原子力発電所の新規制基準適合性審査等の状況

令和6年1月10日
原子力規制庁

敦賀発電所2号炉のK断層の活動性・連続性に係る審査については、令和5年9月6日の原子力規制委員会において、今後の対応方針とともに審査を再開することが了承された。その後、同年9月22日の審査会合において、同年8月31日に日本原子力発電株式会社（以下「日本原電」という。）から提出された補正申請の概要等について説明を受け、審査はK断層の活動性から審議を行うとした。その後、11月10日及び12月6日の審査会合において、K断層の活動性について審議を行うとともに、12月14日～15日に現地調査を行った。（参考1）なお、各審査会合の終了時に審査チームと日本原電との間で共通理解となった事項について文書化している。（参考2）

2.1.2 地層の堆積年代 OSL年代測定 (分析結果)

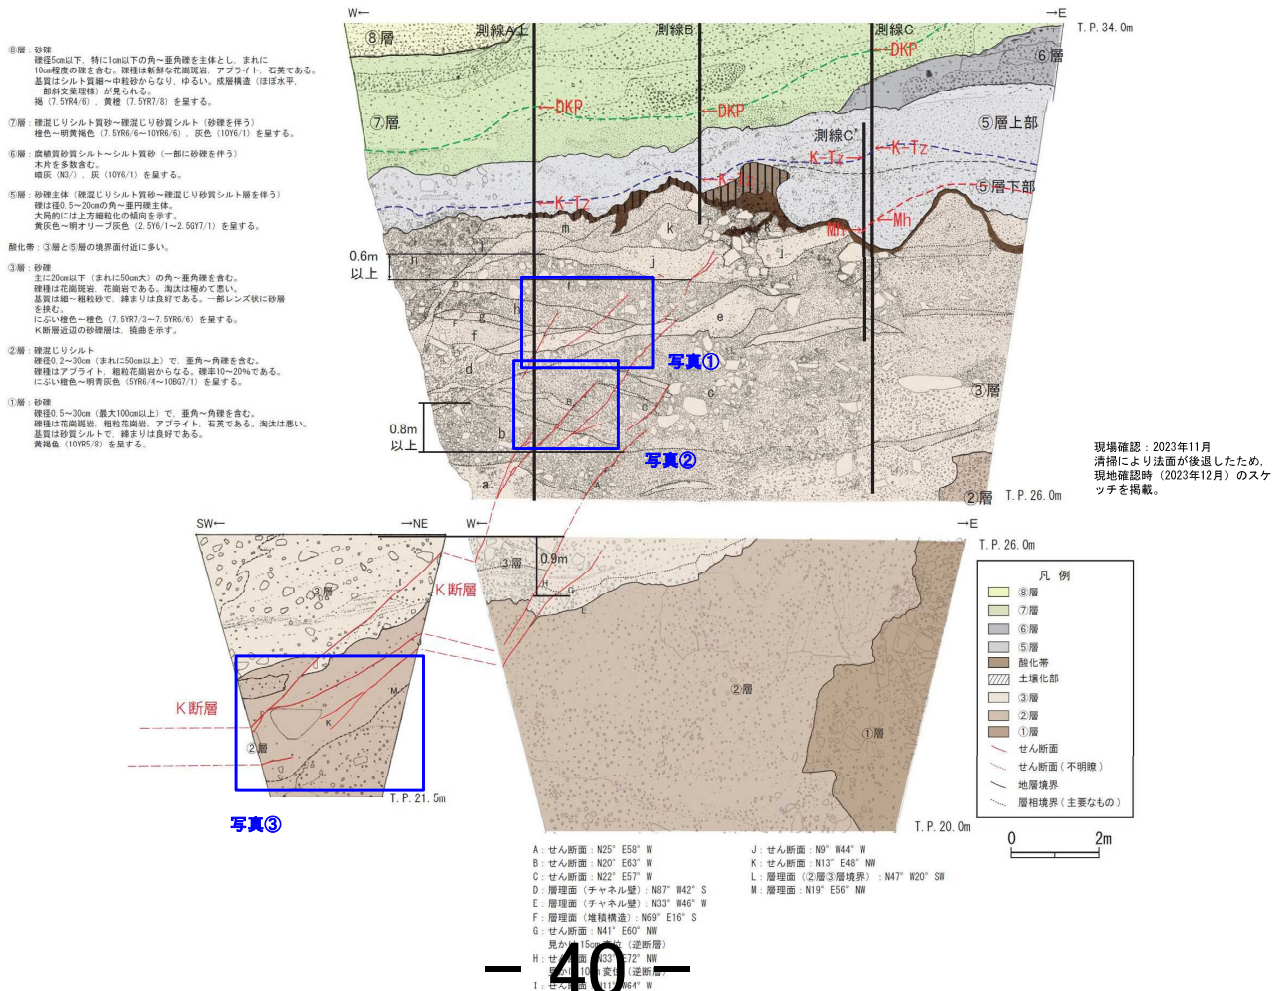
OSL 年代測定に関して、⑤層については、OSL 年代測定がテフラ分析、花粉分析結果と整合的であるとして確認した。他方で、事業者による③層の OSL 年代測定の場所以北西法面ではなく、原電道路ピットであり、OSL 信号が飽和していることを踏まえた当該測定結果の信頼性、また、断層の活動性評価における OSL 年代測定の根拠の妥当性を説明するよう指摘した。

- ① OSL 年代測定結果の信頼性や OSL 年代測定の根拠の妥当性に関し（コメント No. 1202-7）、説明内容が丁寧かつ十分ではないことから、適切な資料を示すよう指摘した。また、OSL 年代測定結果の信頼性に関し、誤差の算定の方法、プロセスなども示すよう指摘した。
事業者からは、了解した旨回答があった。
- ② 原電道路ピット③層（D3 層）の堆積年代の評価に関し、OSL 年代測定結果（ $133 \pm 9\text{ka}$ ）の飽和年代の取扱いについて（コメント No. 1202-8）、事業者は、その年代値について誤差を考慮せずに評価するとの説明があった。その根拠は、論文では飽和値を超えた場合の年代の記載は、誤差を示していない旨の説明であったが、一般的に論文中で扱う数値は、論文の目的により数値の示し方も変わるものであり、当該論文中には、評価結果としての誤差の数値が示されておらず、誤差の扱いが明確ではない旨を指摘した。一般的に測定手法の特徴として評価結果に誤差が生じるものは、その評価結果は誤差を念頭に取り扱うものであることから、事業者として誤差を考慮する必要がないとするのであれば、その技術的妥当性について根拠を示しつつ丁寧に説明する必要がある旨を指摘した。

事業者からは、断層の活動性評価における OSL 年代測定の根拠の妥当性を回答した上で、次回会合以降で、OSL 年代測定による地層の堆積年代の評価結果の信頼性等を説明する旨回答があった。

事業者からは、飽和値を超えた場合の誤差の取り扱いについて、文献調査の内容について示すとともに、科学的、統計的な観点から確認し、改めて説明する旨回答があった。

2.3.1 活動性評価(北西法面) 追加せん断面 (法面掘り込みスケッチ)

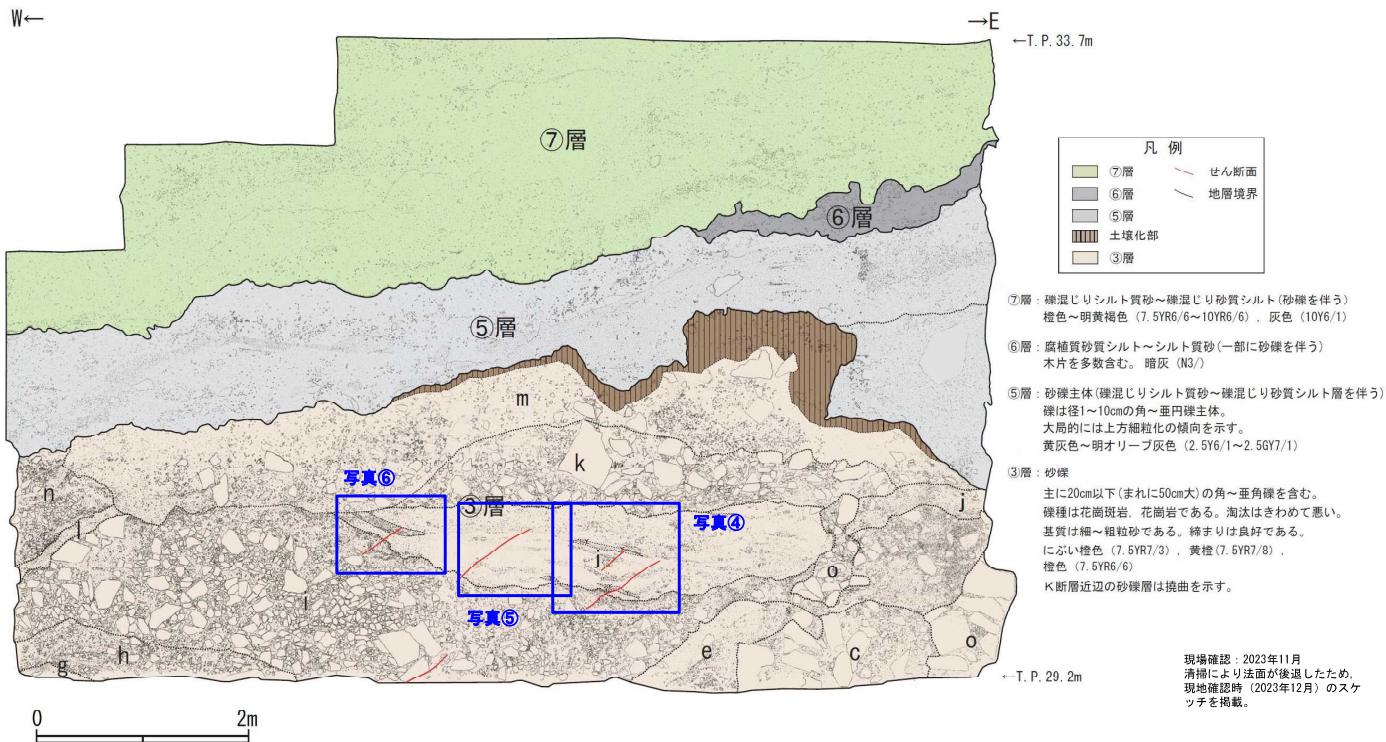
補正申請の内容	審査チームからの主な指摘事項等
<p>K断層は、北西法面において、美浜テフラの降灰層準が認定され、OSL年代測定結果が126±5kaである⑤層下部の下位層準にある③層中のk層（上載地層）に変位・変形を与えておらず、後期更新世以降の活動は認められないとしている。</p>	<ul style="list-style-type: none"> ・ K断層の変位について、k層の下端まで達することなく、その下位のj層中でせん滅していることを確認した。また、k層を上載地層としてK断層の活動性を評価する手法は、現状では科学的な妥当性が乏しいのではないかと指摘した。 ・ K断層の変形について、③層の元の堆積構造が分からない状況において、地層の傾斜が変形によるものと判断することは困難ではないかと指摘した。 ・ 現地調査において、日本原電がK断層の上端としている更に上方延長（m層付近まで）で、線状の構造が分布しているようにも見えたこと、また、その付近や上位にも同様の線状の構造が複数見られたことから、詳細な観察を行うよう指摘した。 ・ また、K断層の活動性を評価している地層の変形について、他の法面（東法面、北東法面等）の③層中の地層の走向・傾斜と整合的であるかどうか示すよう指摘した。

- ③K 断層の変形について、審査チームからは、事業者は K 断層の西側の地層の傾斜を変形によるものと評価しているが、③層の堆積構造は成層構造ではなく、元の堆積構造が分からない状況において、地層の傾斜が確かに変形によるものであると判断することは困難ではないかと指摘した。また、同様の理由から、上載地層としている k 層が変形を受けていないと事業者が判断した根拠を求めた。K 断層に関して、変位は上方に向かって断続的になるにもかかわらず、変形は上部でも明確に認められるとしていることについては、これらが整合的であることを説明するよう求めた。

- ④審査チームからは、その上で、仮に j 層以下が変形を受けたものとしても、上載地層としている k 層が j 層の一部（東側）の上位にしか観察されないことを踏まえると、k 層を上載地層として K 断層の活動性を評価する事業者の評価手法は、現状では科学的な妥当性が乏しいと考える旨指摘した。事業者からは、次回会合以降で、北西法面での K 断層の活動性評価の妥当性について説明する旨回答があった。

事業者からは、次回会合以降で、K 断層の西側の地層の傾斜が変形によるものであること、上載地層としている k 層が変形を受けていないとしていること、また、K 断層による変位と変形の整合性について、検討の上、説明する旨回答があった。

2.2.8 原電道路ピット～ふげん道路ピット(原電道路ピット底盤～ふげん道路ピット東法面 スケッチ)

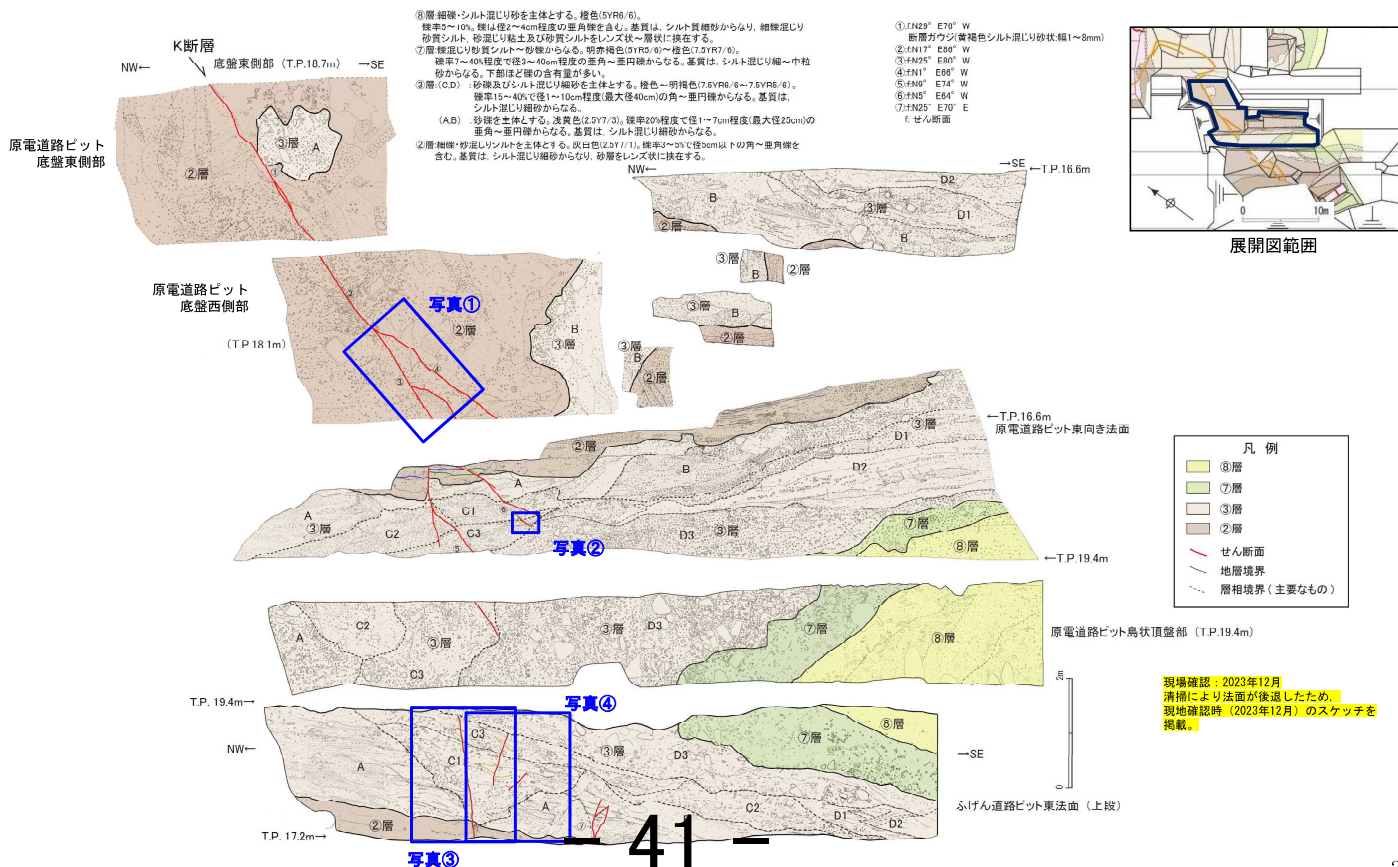
補正申請の内容	審査チームからの主な指摘事項等
<p>K断層は、原電道路ピットにおいて、③層のD1層、D2層及びD3層は、MIS6以前に堆積した地層と判断され、K断層は少なくともMIS6以前に堆積したD3層（上載地層）に変位・変形を与えていないことが下位層との明瞭な傾斜不整合³関係から確認でき、後期更新世以降の活動は認められないとしている。</p>	<ul style="list-style-type: none"> ・ ③層中のD3層について、その下位のC層との傾斜不整合関係、及びK断層の変位・変形についての評価の根拠が不明確であると指摘した。 ・ 現地調査において、K断層の変位に関し、③層中のD3層中でK断層の上方延長部に割れ目が見られたことから、この割れ目がK断層の延長部ではないと判断した根拠を示すよう指摘した。

①原電道路ピットでのK断層の活動性評価について、事業者は、K断層は③層中のC層までの地層に変位を与えているが、上載地層としている③層中のD3層は下位のC層を明瞭な傾斜不整合関係で接しており、K断層はD3層に変位・変形を与えていないとしている。審査チームからは、事業者は、D3層にK断層による変形がないとしている点について、北西法面ではK断層の上部は変形が主体との説明と整合性もなく、また、原電道路ピットにおけるK断層の活動性評価は変位しか示されていないことから、変形についてはどのように評価したのか説明するよう指摘した。また、D3層とC層の傾斜不整合関係について説明するよう指摘した。

③ふげん道路ピットでのK断層の活動性評価について、事業者は、K断層による変位が認められるC層と、上位のD3層が明瞭な傾斜不整合関係で接していると評価している。審査チームからは、同じ③層中の地層で大きな年代差がなく、層相も類似する地層間で、傾斜不整合関係と事業者が判断した根拠を説明するよう指摘した。また、同ピットで認められる変位について、基盤岩中のK断層から連続しているかわからない状況において、同ピットで見られる変位がK断層によるものと事業者が判断した根拠を説明するよう指摘した。さらに、北西法面での活動性評価（変位・変形）との整合性について説明するよう指摘した。審査チームからは、事業者が、ふげん道路ピットのD3層にK断層による変位・変形がないと評価している点について、D3層に変形がないと事業者が評価した根拠を説明するよう指摘した。

- ④ 原電道路ピットでの K断層の変位量の評価について（コメント No. 1202-24）、断層が上方で複数本に分岐する場合の断層全体の変位量の一般的な算定方法を踏まえて具体的に説明するよう指摘した。
事業者からは、一般的の意味合いを取り違えていたため、改めて説明する旨回答があった。
- ⑤ ふげん道路ピットでの K断層の活動性評価に関し（コメント No. 1202-32）、ふげん道路ピットで確認された断層を K断層と評価した根拠について、調査データからは走向・傾斜は必ずしも調和的であるとは言えない箇所があること及びコメント No. 1202-22 が未回答であることから、現状の説明内容ではふげん道路ピットの堆積物中で確認された変位が、K断層であるか否かを判断することは困難であることを指摘した。

事業者からは、次回会合以降で、傾斜不整合について、D3層がC層を削り込んでいる箇所を資料に明記するとともに、K断層による変形の評価を説明する旨回答があった。

事業者からは、次回会合以降で、K断層による変位・変形の評価を説明する旨回答があった。

事業者からは、⑦のせん断面については見かけ正断層になっていることも踏まえた上で連続性の評価の際には詳細な説明をする旨回答があった。
